KEURINGSVERSLAG ELEKTRISCHE INSTALLATIES OP LAAGSPANNING EN ZEER LAGE SPANNING

Verslag N°:	2902041	Datum verslag:	19/08/2025
Inspecteur:	Rulko Georgy	Datum keuring:	19/08/2025
Controle volgens Boek 1:	4.2.4.3., 6.5.	Keuring N°:	202511369
Type keuring:	Controlebezoek	Aanwezigen:	Niemand

Plaats van het onderzoek:	Regelsbruggestraat 21, 9300 AALST	Index teller:	Dag: 93610,00	Nacht: 0,00
Teller n°:	5114446			
Datum installatie:	Na 01/10/1981 en voor 01/06/2020			
EAN-code:				
Naam opdrachtgever:	VASTGOEDEXPERTS	Adres opdrachtgever:	Langvoort 17, 2430 Laakdal	
Naam eigenaar:	Niet bekend	Adres eigenaar:		
Installateur:	Bestaande installatie	Adres installateur:		
BTW-n° of ID:				
Type lokaal:	Appartement (Nummer appartement : 2de verdiep)

SITUATIESCHEMA

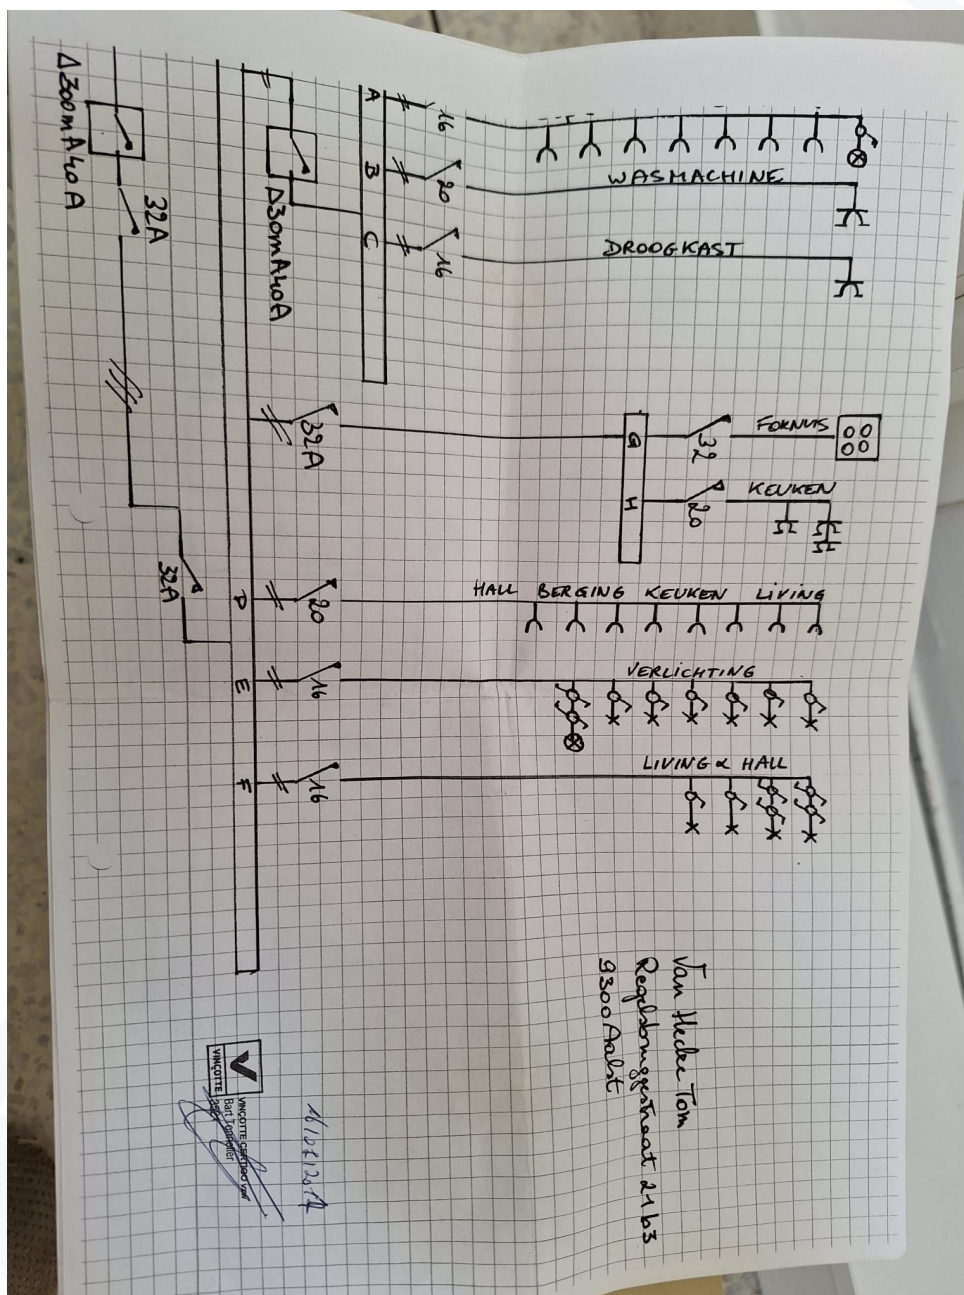
- 5.03. : Het ééndraadschema strookt niet met de werkelijkheid. ☐
- 5.04. : Het situatieplan strookt niet met de werkelijkheid.
